**Gemeente
Amsterdam**

Advies op voorstellen uitbreiding Amsterdam Museum

Datum 8 juli 2020

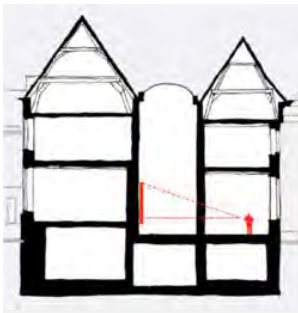
Het advies van R&D op dit onderdeel van het plan is negatief. Het toevoegen van een nieuwe zaal net onder en in de kappen van de gebouwen zoals voorgesteld is dusdanig ingrijpend, dat ernstig afbreuk wordt gedaan aan een van de oudste, nog aanwezige stedenbouwkundige structuren in de binnenstad.

Met name in de bestaande en nieuwe doorsnede over dit deel van het gebouwencomplex is goed zichtbaar dat van deze structuur weinig meer overblijft. Daar waar in de huidige situatie de structuur van gebouwen, aan weerszijden van een lineaire ruimte nog goed herkenbaar is, is deze

in de voorgestelde nieuwe situatie geheel niet meer afleesbaar. Ook de karakteristieke structuur van de kappen, evenwijdig aan de overdekte straat, wordt ernstig aangetast. Met deze ingreep worden twee, altijd van elkaar gescheiden gebouwen (eerst klooster en oudemannenhuis, later jongens- en meisjesvleugel van het weeshuis) volledig samengevoegd. Deze samenvoeging gaat tevens ten koste van de eenduidigheid van het gebouwencomplex, omdat dit deel van het complex zich in kapvorm nadrukkelijk gaat onderscheiden van de andere gebouwen uit het complex. Dit doet afbreuk aan de leesbaarheid van de positie van het gebouwencomplex in deze middeleeuwse stedenbouwkundige structuur.
